监理工程师通知回复单

工程名称：浙江爱越新能源有限公司诸暨区域 10MW 分布式光伏建设项目
编号：001

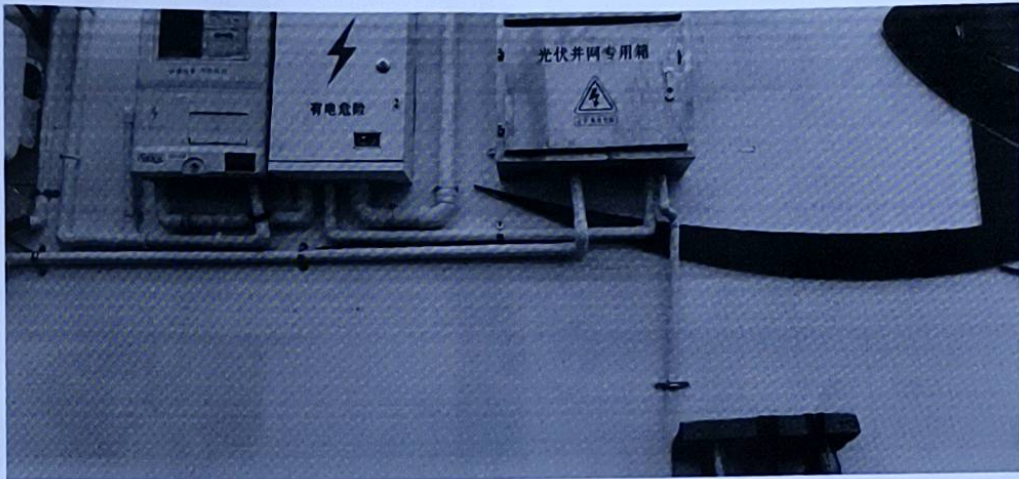
- 1、屋面组件上下两排方阵以进行整改，现已满足安装技术要求；
- 2、屋面接地环网引下线焊接面积已整改并达到规范要求，并重新进行黄绿漆粉刷；
- 3、屋面直流电缆下墙跟换桥架，抱箍卡扣跟换不锈钢材料；
- 4、设备接地线走线重新调整、固定；
- 5、逆变器上方新装雨棚。
